改善箇所説明図

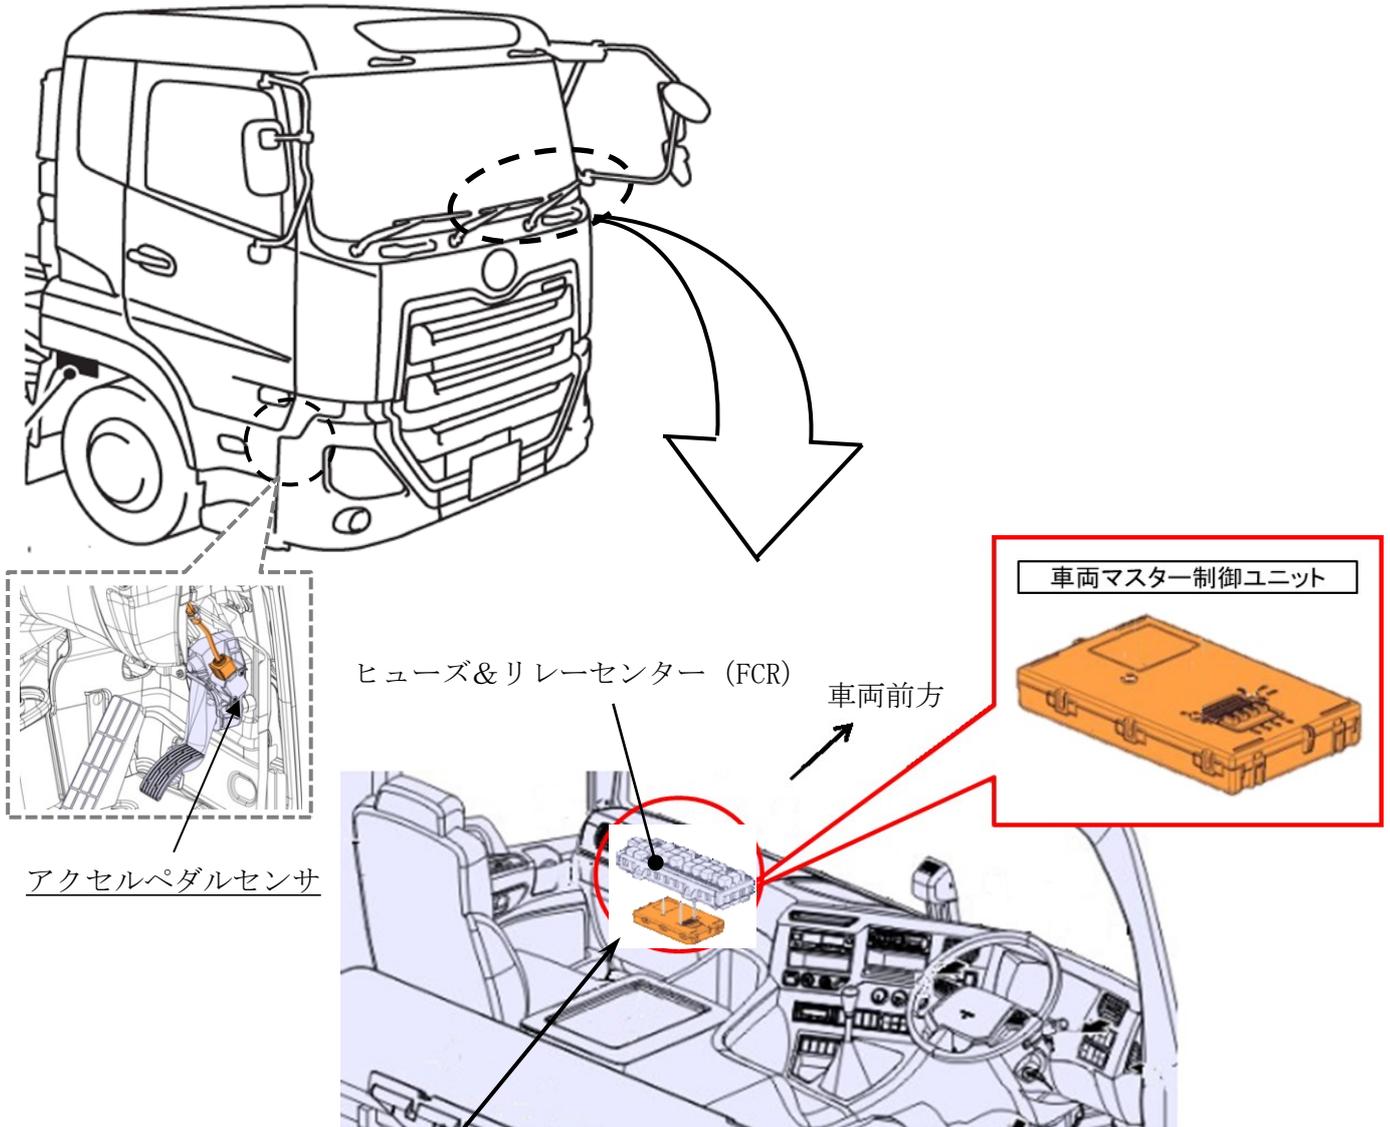
基準不適合発生箇所

車両マスター制御ユニットⅡ（VMCUⅡ）搭載車のアクセルペダル開度信号から演算及び動作診断を行うプログラムにおいて、演算式に誤りがあったため、アクセルペダルを操作した際、異常と判定することがある。そのため、メータ内の中央部ディスプレイに『アクセルセンサー異常』のメッセージが表示され、そのまま運転を続けると、アクセルペダルが無反応となる時間が発生し、一時的に走行不能に至るおそれがある。

改善措置の内容

全車両、車両マスター制御ユニットⅡ（VMCUⅡ）のプログラムを対策プログラムに書き換える。
